ISTRUTTORIA SERVIZIO PIANIFICAZIONE URBANISTICA TERRITORIALE E CARTOGRAFICA
prot. 791 del 10/01/2019 class. 07-04-05 (fasc. 2574)

COMUNE di FANANO. Variante al PRG adottata con DCC n.39 del 26/09/2018, ai sensi art. 4 comma 4 LR 24/2017. Osservazioni ai sensi art. 41 LR 20/2000, parere tecnico ai sensi art. 5 LR 19/2008 norme per la riduzione del rischio sismico, parere ambientale ai sensi art. 5 LR20/2000 e art.12 D.Lgs. 152/2006.

Oggetto: COMUNE DI FANANO – VARIANTE AL PRG ADOTTATA CON DCC 39 DEL 26/09/2018 – PARERE IN MERITO ALLA RIDUZIONE DEL RISCHIO GEOLOGICO E SISMICO

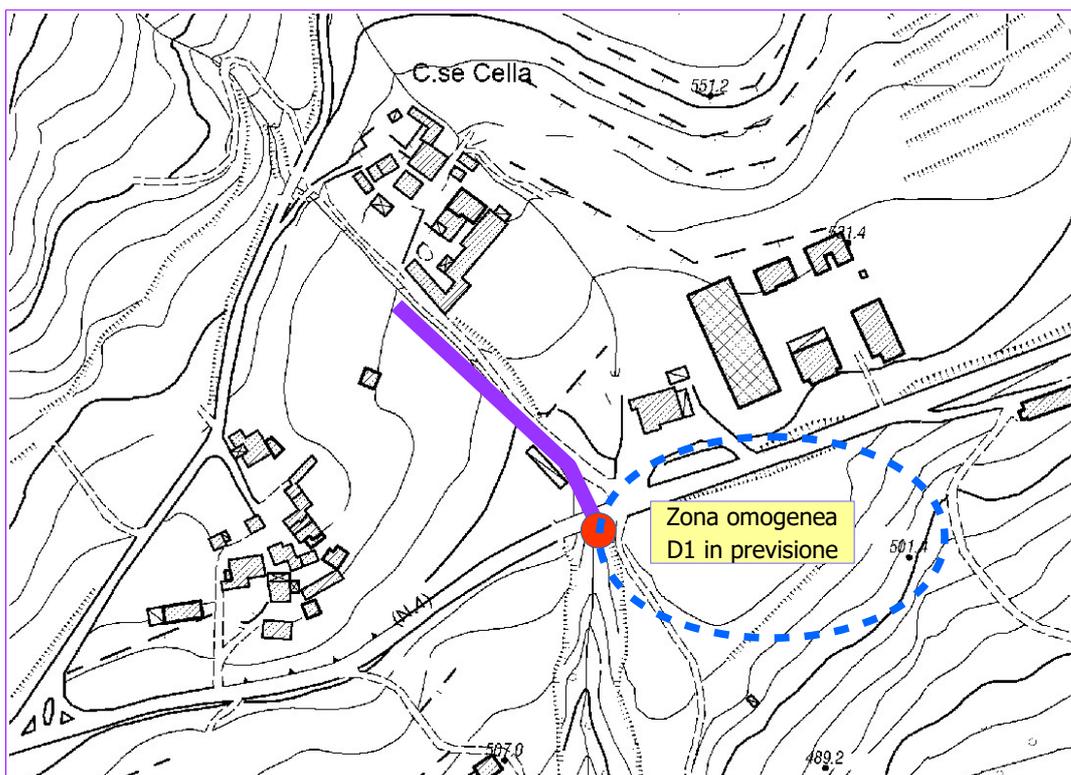
La variante adottata in oggetto prevede, oltre alla correzione di meri errori cartografici generati durante l'informatizzazione degli elaborati di piano -e sui quali ovviamente non si entra nel merito- l'introduzione di una nuova zona territoriale omogenea tipo D1 di superficie 7400 mq in fregio alla SP Fondovalle all'altezza della località Corte di Sopra-Case Cella, dove attualmente sussiste un areale classificato quale zona agricola omogenea E1, oltre a permettere una riduzione della fascia di rispetto di inedificabilità stradale riferita all'infrastruttura viaria principale nel tratto di pertinenza del nuovo ampliamento.

Ritenuto di non evidenziare alcuna osservazione per quest'ultimo punto per ovvie ragioni di competenza, si valuta come in linea di principio l'introduzione di tale ampliamento artigianale-industriale non comporti serie pregiudiziali in punto di sostenibilità ambientale, dato atto che il Comune di Fanano non risulta tra i territori regionali ad impatto elevato sulla qualità dell'aria e che -per quanto la documentazione lascia presumere- non si prevede l'insediamento di una attività comportante un significativo aumento della pressione antropica ambiente.

Pur tuttavia, dalla lettura della relazione tecnica ed illustrativa e del rapporto preliminare di valsat, si riscontra come il quadro delle acque di scarico risulti poco approfondito e rimandi a successive previsioni intellocutorie con Arpae per l'identificazione di "idoneo trattamento appropriato" da imporre alla ditta in insediamento, in quanto la zona appare "priva di fognature pubbliche".

Situazione rete fognaria

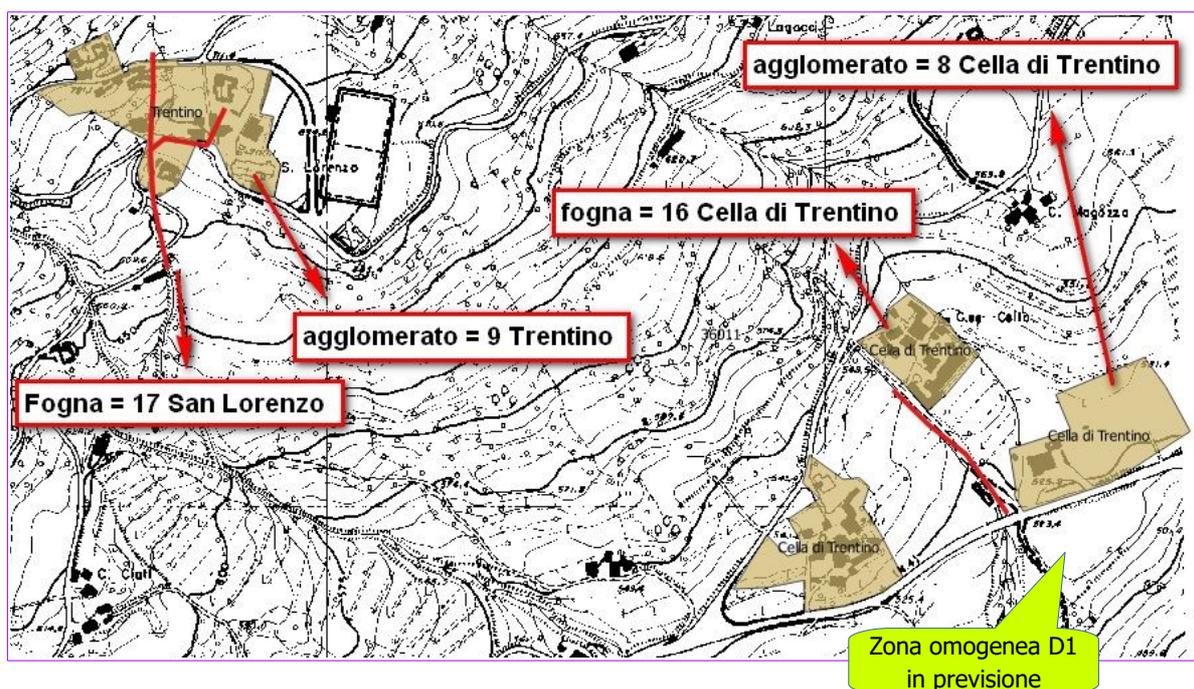
Premesso che per quanto noto, la situazione appare essere diversa, in quanto dagli archivi risulta essere presente una rete fognaria con scarico privo di trattamento attualmente autorizzata a Codesta

Amministrazione Comunale con Determinazione Provincia di Modena n° 512 del 1/12/14 valida fino al 16 novembre 2018, inerente l'agglomerato codificato FAN08-Cella di Trentino e codice regionale AMO0726 "Cella di Trentino" come risulta dalla Delibera Giunta Regionale n° 201 del 22/02/2016 che lo ha recepito in elenco della Tabella 6.

occorre in tal senso tenere in considerazione che la DGR 9 giugno 2003 n° 1053, al punto 4.5 “scarichi delle reti fognarie in acque superficiali”, paragrafo VI ultimo capoverso, esprime che “resta inteso che i nuovi scarichi degli agglomerati con popolazione compresa tra 50 e 2000 a.e. [...] sin dall’attivazione sono sottoposti a trattamento appropriato [...]”, e che l’agglomerato di Cella di Trentino nel tempo ha, tra l’altro, progressivamente raggiunto condizioni tali da poter essere considerato una singola unità comprendente anche le borgate di Sasso e Case Cella oltre che Corte di Sopra, alla quale si aggiungerà la zona omogenea di cui alla variante in oggetto.

Per tali ragioni, come peraltro comunicato per analoghi ampliamenti e trasformazioni ad altri Comuni della zona collinare-montana della Provincia di Modena, **la variante proposta potrà essere ammessa solo in caso di previsione di trattamento appropriato di secondo livello di adeguamento dell’agglomerato da realizzarsi a cura dell’Ente Gestore del Servizio Idrico Integrato secondo i tempi indicati dalla vigente normativa**, in accordo con la citata Dgr 1053/2003, da recepire nelle NTA di variante. L’adozione di un trattamento appropriato per nuclei e insediamenti isolati, potrà essere ammesso e temporaneamente autorizzato dalla scrivente solo in presenza di un preciso piano previsionale riferito alla realizzazione del trattamento di cui sopra, in funzione del livello di priorità assegnato ai sensi della DGR 201/2016.

Visto quanto sopra, a codesta Amministrazione Comunale si presenta occasione per adeguare tale agglomerato in accordo con il punto 4 della DGR, valutando anche la possibilità dell’accorpamento con l’agglomerato 9-Trentino, in quanto tecnicamente ed idraulicamente possibile.
